RESPOSTAS ÀS SOLICITAÇÕES DE ESCLARECIMENTO - VIII

21.12.2018

CTB/RDC/01.2018-106

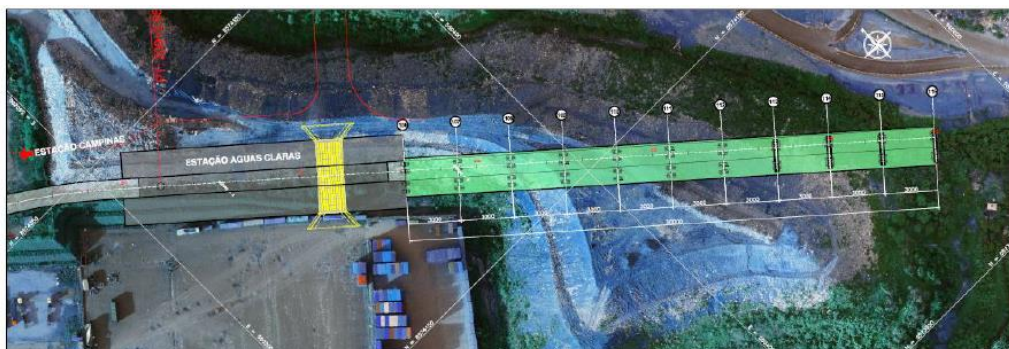
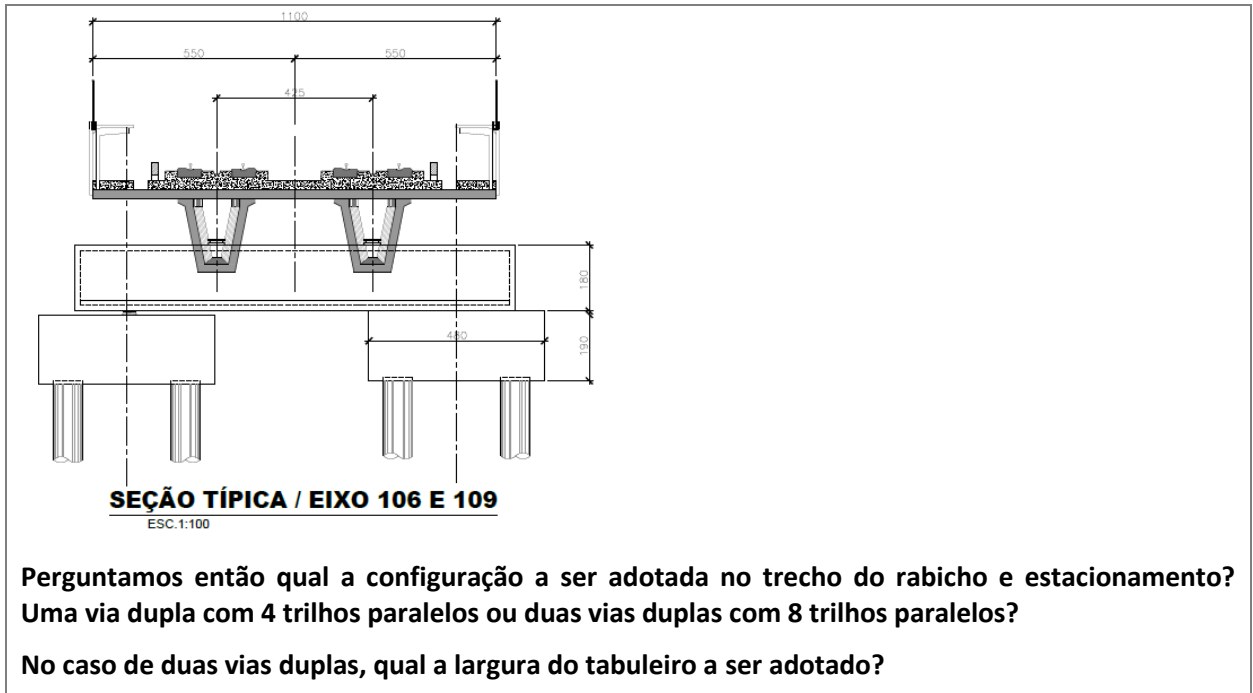
No Caderno Memorial Descritivo R2, na seção 3.1.2 – Descrição Geral do Traçado Adotado, descreve a OAE 7 suportando duas vias adicionais de estacionamento:

A partir da estaca 217+19,72 inicia-se a OAE7 dando suporte ao Rabicho de Manobra, onde serão implantadas duas vias adicionais de estacionamento de composições, com extensão de 299,84m, configurando o término do Tramo III, fixado na estaca 232+19,56.

No mesmo Caderno na seção 5.8.8 – OEA -7 Viaduto do Rabicho de Manobra descreve:

A OAE 7 – Viaduto do rabicho de Manobra é composta de 10 vãos de 30m entre apoios sendo o tabuleiro em concreto protendido.

A seção transversal tem 11 m de largura e contempla via dupla com distância entre vias de 4,25m.

Os tabuleiros estão apoiados em 4 vigas tipo “V” bi-apoiada em concreto protendido. Estas vigas se apoiam em uma travessa de concreto sobre 2 pilares também de concreto que por sua vez se apoiam.

A informação contida no terceiro parágrafo de que “Os tabuleiros estão apoiados em 4 vigas tipo “V”...”, indica uma condição para o apoio de quatro vias de trilhos, o desenho a seguir, também é indício da existência de duas vias duplas, com 8 trilhos, no entanto no segundo parágrafo define-se uma seção transversal de largura de 11 metros, condizente com uma via dupla, 4 trilhos.

Outra informação que também diz respeito a esse trecho encontra-se nos desenhos do Caderno de Desenho Final Volume 2 – da Prancha PC-8563-74150 - Folha 14/15 – R4, página 222 do referido caderno que mostra uma via dupla com duas vigas e 4 trilhos;

Resposta: A configuração a ser adotada para o Rabicho em Águas Claras é de via dupla "com 4 trilhos". Todas as menções a "duas vias duplas (com 8 trilhos)" nesta região do rabicho estão equivocadas e devem ser desconsideradas. Vide resposta CTB/RDC/01.2018-33.
